► Nr. VO/2024/13553
öffentlich

Beteiligung feste Fehmarnbelt-Hinterlandanbindung

**Stellungnahme der Hansestadt Lübeck zum Planfeststellungsverfahren zum Vorhaben
ABS/NBS Hamburg – Lübeck – Puttgarden (Hinterlandanbindung FBQ),
Planfeststellungsabschnitt Lübeck, km 0,000 - km 4,970 (Strecke 1100), km 4,701 - km
5,210 (Strecke 1113), km 0,000 - km 3,000 (Strecke 1120), km 2,484 - km 2,981 (Strecke
1121), km 0,484 - km 2,992 (Strecke 1122), km 0,607 - km 2,518 (Strecke 1130)**

Planfeststellung Lärmschutzwände Lübeck-Moisling - Großprojekt Schienenanbindung Fehmarnbeltquerung

- **„Lübeck Nord-West“**

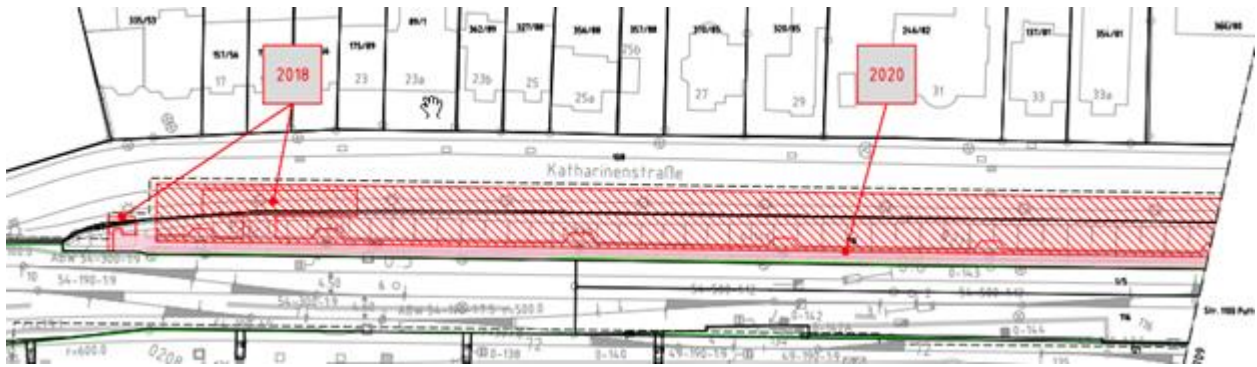
Der Abschnitt zwischen Marienbrücke und Karlstraßenbrücke/Einsiedelstraße liegt im Untersuchungsgebiet der Gesamtmaßnahme Lübeck Nordwest, für die vorbereitenden Untersuchungen nach § 141 Baugesetzbuch (BauGB) inklusive der Erarbeitung eines integrierten städtebaulichen Entwicklungskonzepts für ein mögliches Sanierungsgebiet durchgeführt werden. Die Planung wirkt sich nicht auf die Lärmschutzwände/die Inhalte des vorliegenden Projekts aus. Perspektivisch werden der geplante Gleisusbau und ein neuer Bahnhaltepunkt städtebauliche Auswirkungen haben, die gesondert geklärt werden müssen.

- **Bahnwegbrücke**

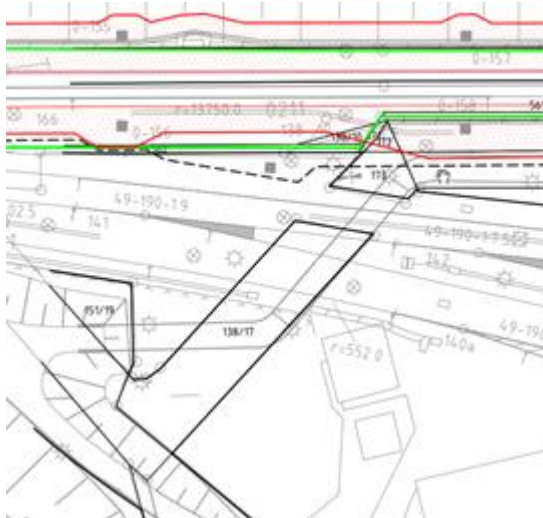
Die Bahnwegbrücke ist im Bestand zu erhalten. Zudem soll die Wegeverbindung Innenstadt – St. Lorenz in der Bauphase wie auch in der an die Bauphase anschließenden Zukunft weiterhin nutzbar sein. Zur Wegeverbindung dazugehörig ist die Schlachthofbrücke.

- Wegeführung für Rad- und Fußweg Wertstiege zu Katharinenstraße ist zu erhalten.
- Organisation für Rad- und Fussverkehr Schlachthofbrücke (halbe Straße als Baustelleneinrichtungsfläche) ist darzulegen.
- Eine integrative, raum- und nutzungsverträgliche Planung des öffentlichen Raumes (Wege, Straßen, Freiflächen, Wasserflächen, Sichtachsen) ist als Aufgabe in der Planung und Umsetzung zu hinterlegen.

Ausschnitt Städtebauliche Rahmenplanung „Neue Mitte“ Moising

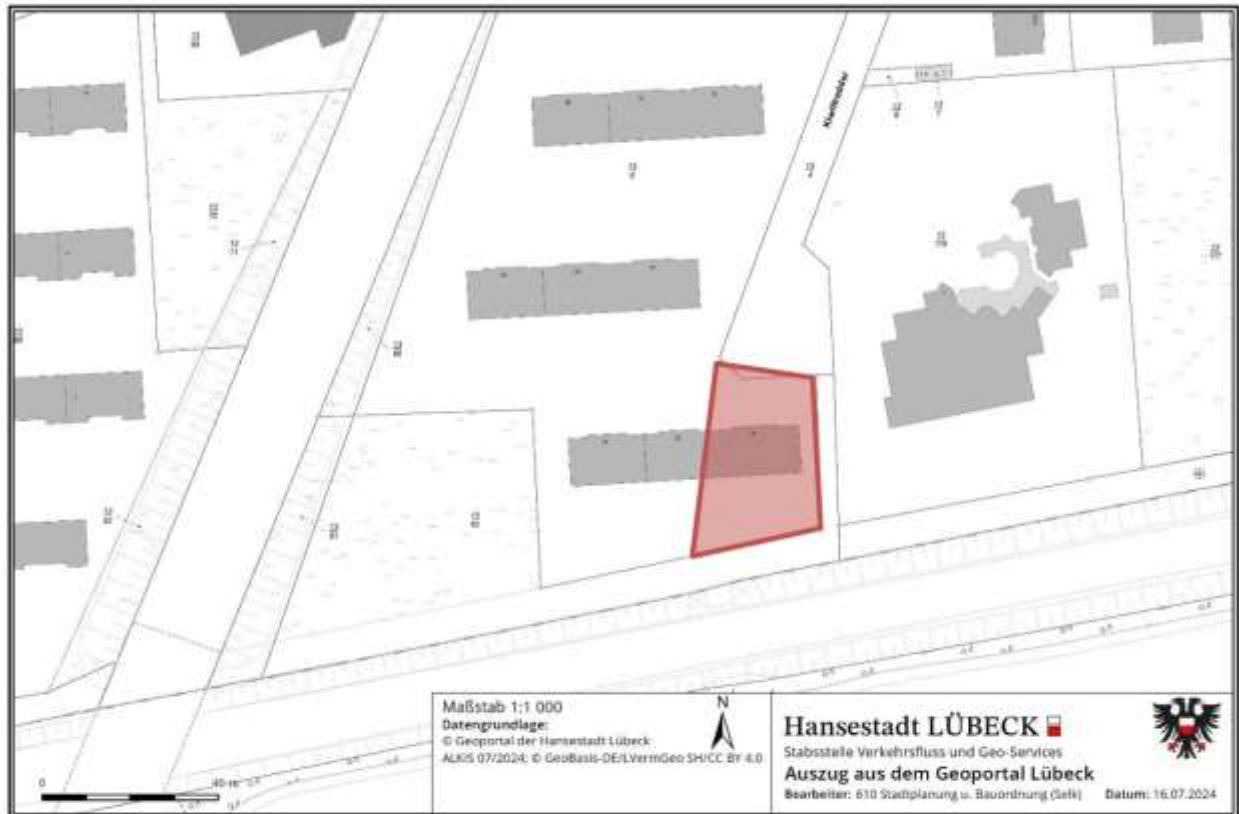
Um negative städtebauliche Folgen abzumildern, sind besondere gestalterische Maßnahmen an den Wänden erforderlich. Vor diesem Hintergrund sollte geprüft werden, ob insb. im dem o.g. Teilbereich (Bereich westliche Zugangsrampe zum Haltepunkt bzw. von km 6,437 bis km 6,404 / Anschluss SÜ Oberbüssauer Weg) geeignete Gestaltungsmaßnahmen für die Lärmschutzwände umgesetzt werden können (Gabionen, Transparenz/Durchlässigkeit, Anschüttungen und Bepflanzungen). Gerade im Kontext der Herrichtung einer unmittelbar angrenzenden, öffentlichen Freianlage, die im Sinne eines „Vorplatzes“ den Zugangsbereich zum nördlichen Bahnsteig definiert, ist eine bestmögliche Gestaltung anzustreben. Die Hansestadt Lübeck sieht die DB AG in der Verpflichtung zur Realisierung und Finanzierung einer angemessenen Gestaltung, die in enger Abstimmung mit den zuständigen Fachstellen der Hansestadt Lübeck zu erfolgen hat.
